LANDKREIS ROTENBURG (WÜMME)
DER LANDRAT

Mitteilungsvorlage Stabsstelle Kreisentwicklung Tagesordnungspunkt: 5		Drucksachen-Nr.: 2016-21/0443 Status: öffentlich Datum: 17.05.2018
Termin	Beratungsfolge:	
30.05.2018	Ausschuss für Umwelt und Planung

Neuaufstellung des Regionalen Raumordnungsprogramms;
hier: Auswertung der Stellungnahmen zum RROP-Entwurf 2017 sowie weiteres Vorgehen

Stadt Bremervörde
Bebauungsplan Nr. 100 „Windkraftanlagen Bevern“
mit integriertem Landschaftspflegerischen Begleitplan

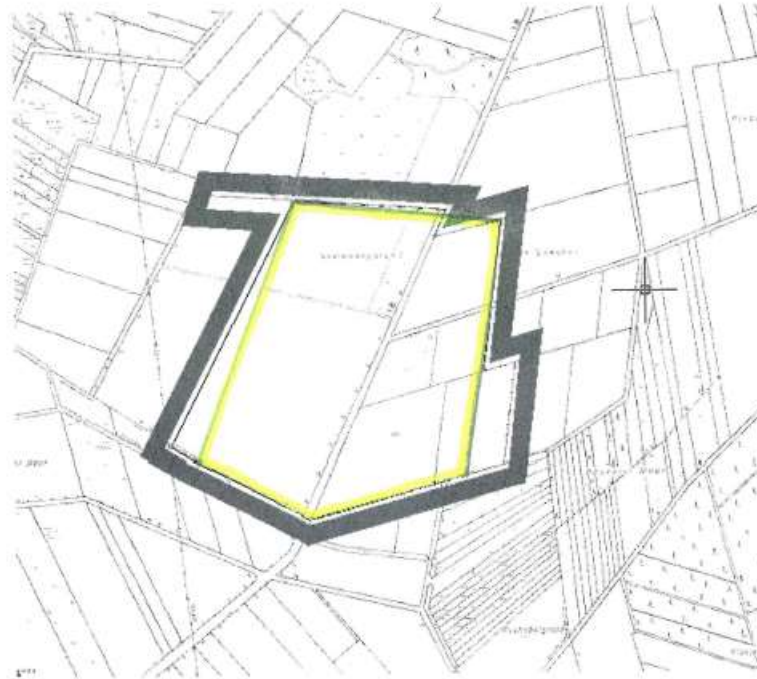
<p>Zu 4.2 Energie Zu 01 Gemäß Begründung (S. 46), betreffend die Bewertung der Potenzialfläche Nr. 6, soll in das Vorranggebiet Windenergienutzung im Bereich Sandbostel/Bevern „die im Bebauungsplan der Stadt Bremervörde dargestellte Fläche einbezogen werden“. Gemeint ist damit der Bebauungsplan Nr. 100 „Windkraftanlagen Bevern“, mit dem die Errichtung der drei bestehenden Windenergieanlagen (Gesamthöhe jeweils 87,50 m) planungsrechtlich ermöglicht wurde. Die</p>	<p>Der Anregung wird gefolgt. Es handelt sich um einen Zeichenfehler, der korrigiert wird.</p>

<p>Einbeziehung dieser Fläche in den Vorrangstandort wird seitens der Stadt Bremervörde ausdrücklich begrüßt, um hier die Möglichkeit für ein späteres Repowering mit größeren Anlagen offenzuhalten.</p> <p>Allerdings stimmt die Abgrenzung des Vorranggebietes in der zeichnerischen Darstellung nicht mit dem Geltungsbereich des Bebauungsplanes Nr. 100 überein. Der Geltungsbereich des Bebauungsplanes Nr. 100 ist sowohl im Westen als auch im Osten ausgedehnter als die Abgrenzung des Vorrangstandortes. Es wird um entsprechende Berichtigung gebeten.</p>	
		<p>Im Übrigen wird die Stellungnahme der Stadt Bremervörde vom 31.05.2016 aufrechterhalten.</p>	
		<p>Anlagen: Siedlungsgebietsabgrenzung Stadt Bremervörde</p>

- Geltungsbereich Bebauungsplan Nr. 100
„Windkraftanlagen Bevern“
- Abgrenzung Vorranggebiet Windenergienutzung
im ZROP-Entwurf 2017

LandGIS: Baudenkmale

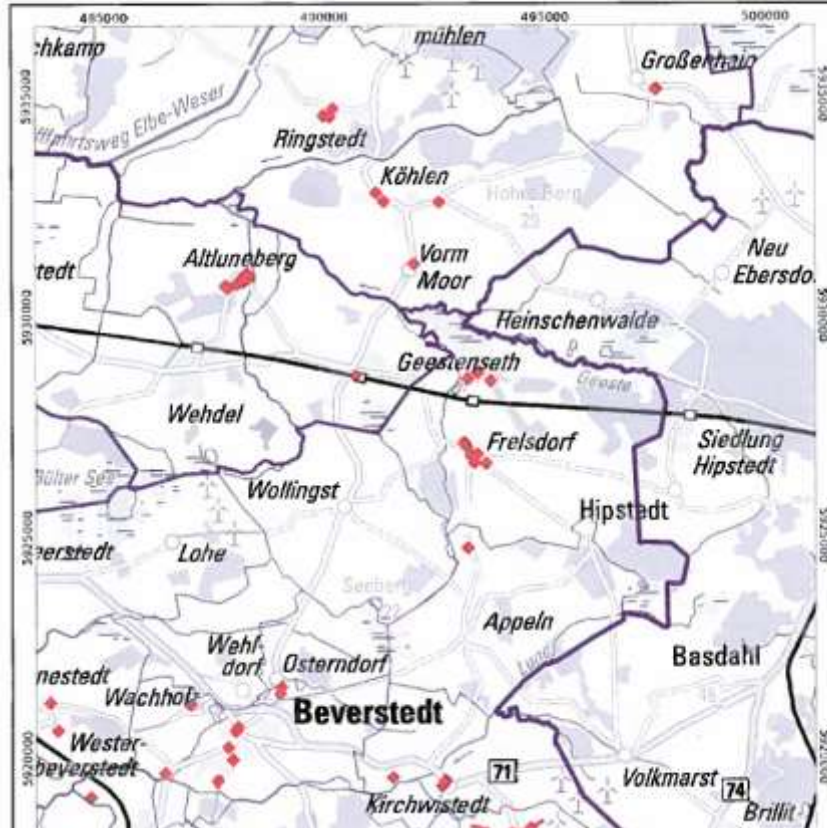
Stellungnahme der Baudenkmalpflege des Landkreises Cuxhaven zur Neuaufstellung des Regionalen Raumordnungsprogramms (RROP) für den Landkreis Rotenburg (Wümme); Entwurf 2017 In der anliegenden Karte des Landkreises Cuxhaven sind in roter Farbe Standorte von Baudenkmalen entlang der Grenze zum Landkreis Rotenburg gekennzeichnet. In Bezug auf die ggf. geplante Anlegung von Windparks in der Nähe der Grenze zum Landkreis Cuxhaven ist darauf zu achten, dass ein Abstand von mindestens 10m je m Anlagenhöhe zu diesen Denkmalen eingehalten wird.	Die Hinweise zu den Baudenkmalen werden zur Kenntnis genommen.

3. Standortübungsplatz Seedorf

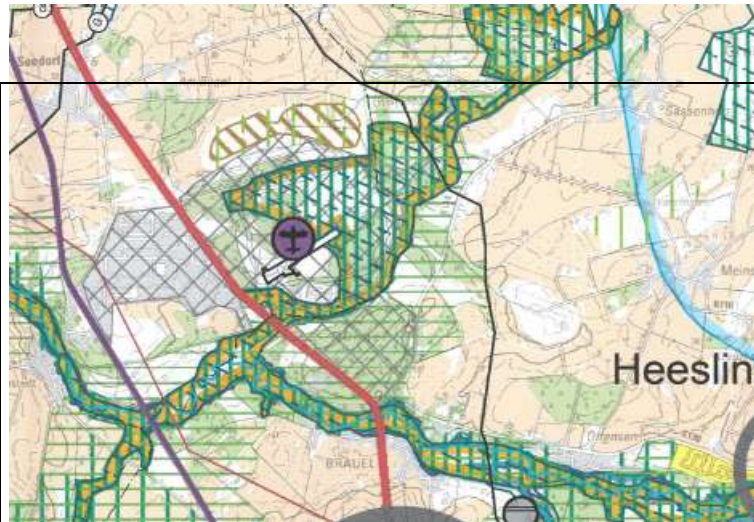
73	Bundesanstalt für Immobilienaufgaben		
		<p>Im Planungsgebiet befinden sich einige Liegenschaften, die im Eigentum der Bundesanstalt für Immobilienaufgaben stehen und an verschiedene Nutzer, u.a. die Bundeswehr, im Rahmen des Einheitlichen Liegenschaftsmanagements vermietet sind. Insbesondere naturschutzrelevante Änderungen können dem Hauptzweck (Landesverteidigung) entgegenstehen und sind daher mit besonderer Sorgfalt abzuwägen.</p> <p>Zu den einzelnen Standorten folgende Stellungnahmen:</p>	<p>Die Stellungnahme kann nicht gefolgt werden. Im Einzelnen:</p>

Zu 3.: Die Festlegung von Teilen des Standortübungsplatzes Seedorf als Vorranggebiet Natura 2000, Vorranggebiet Natur und Landschaft sowie Vorranggebiet Biotopverbund soll bestehen bleiben, da das FFH-Gebiet „Oste mit Nebenbächen“ als höherrangiges Recht zu berücksichtigen ist.
 Die Flächen des Düngel sind bereits in den RROP 1985, 1998 und 2005 als

Karte 2: Potenzialfläche Nr. 13 Bereich westlich von Anderlingen

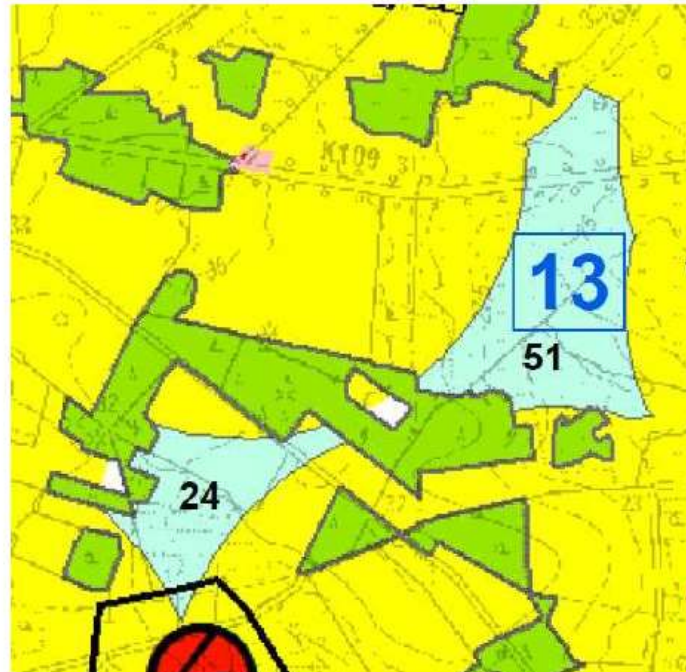
In der „Arbeitskarte Windenergie“ des 2. RROP-Entwurfs 2017 wird im Bereich zwischen den Ortschaften Seedorf und Anderlingen die Potenzialfläche Nr. 13 „westlich von Anderlingen“ mit insg. 75 ha (51 ha im nördlichen und 24 ha im südwestlichen Teil) (siehe Karte 2) dargestellt.

Abbildung 5 Sichtbeziehungen Haus Nr. 3 in Viehbrock (Quelle ergänzt nach TOP50 Niedersachsen)

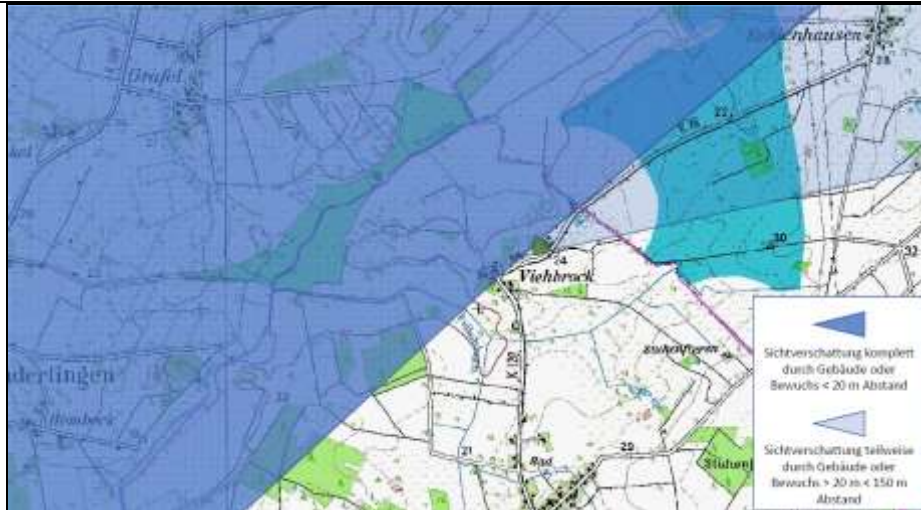
<p>verhindert. Außerdem ist das Haus Nr. 4 gar nicht bewohnt. Die möglichen Sichtwinkel der Häuser 1, 3, 5 – 9 werden nun im Einzelnen dargestellt.</p>	
		<p>Haus Nr. 1: Der Windpark Ahlerstedt-Ottendorf ist von diesem Haus aus durch die vorhandene Sichtverschattung überhaupt nicht zu sehen. Lediglich ein kleiner, nördlicher Teil der Potenzialfläche Nr. 14, ist von hier aus sichtbar (Abbildung 4). Das Haus ist unbewohnt.</p>  <p>Abbildung 4 Sichtbeziehungen Haus Nr. 1 in Viehbrock</p>	
		<p>Haus Nr. 3: Der Windpark in Ahlerstedt-Ottendorf ist von diesem Haus aus in Teilen sichtbar. Die Anordnung der Wirtschaftsgebäude nordwestlich des Wohnhauses verhindert aber eine direkte Sichtbeziehung auf die Potenzialfläche Nr. 14 komplett (Abbildung 5).</p>

Abbildung 7 Sichtbeziehungen Haus Nr. 6 in Viehbrock (Quelle ergänzt nach

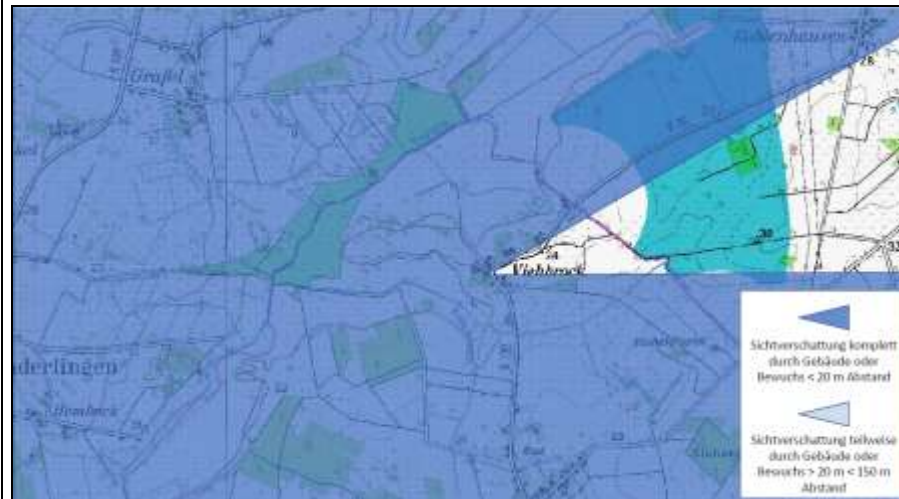
Haus Nr. 6: Von diesem Haus aus ist in etwa die Hälfte des Windparks Ahlerstedt-Ottendorf sichtbar. Der Rest des Windparks und auch die komplette Potenzialfläche Nr. 14 sind nicht sichtbar (Abbildung 7).

Abbildung 10 Sichtbeziehungen Haus Nr. 9 in Viehbrock (Quelle ergänzt nach TOP50 Niedersachsen)

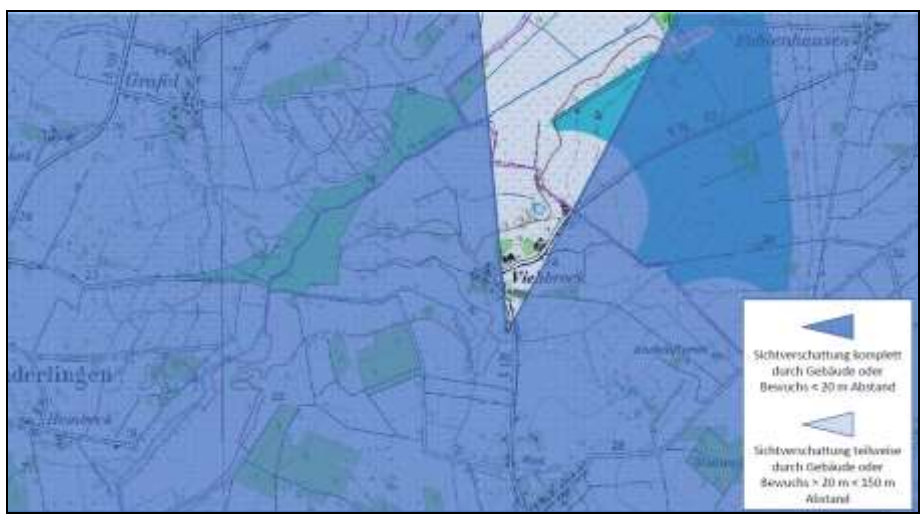
Haus Nr. 9: Der vorhandene Baumbestand und die Wirtschaftsgebäude verschatten von diesem Haus aus jegliche Sichtbeziehungen zur Potenzialfläche Nr. 14 sowie nahezu den kompletten Windpark Ahlerstedt-Ottendorf (Abbildung 10)
